改善箇所説明図

基準不適合の内容

図：左ハンドル車

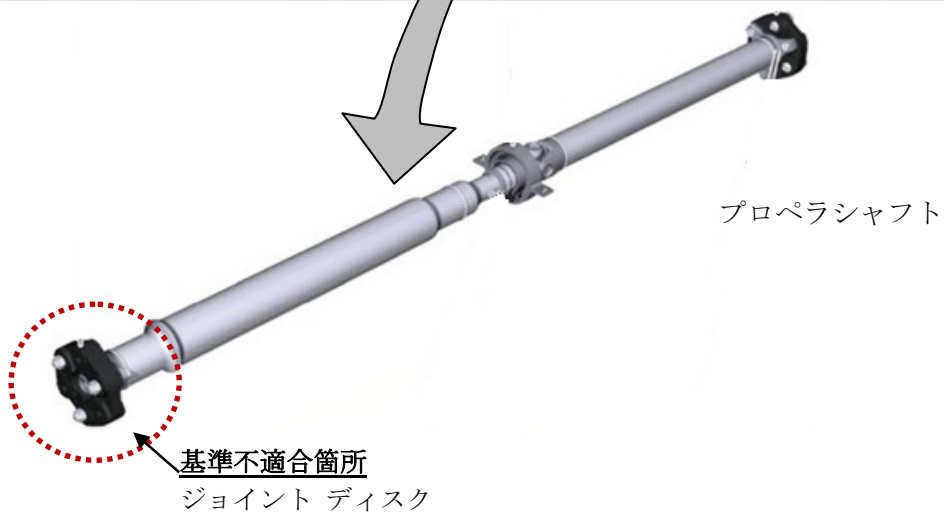
トランスミッションとプロペラシャフトをつなぐジョイントディスクにおいて、異品が装着されているため、走行中ジョイントディスクが変形し異音が発生するおそれがある。そのままの状態で使用を続けると、最悪の場合、ジョイントディスクが破損し、駆動力が伝達されず走行が不能となるおそれがある。

全車両、当該ジョイントディスクを点検し、異品が装着されている場合は正規品と交換する。
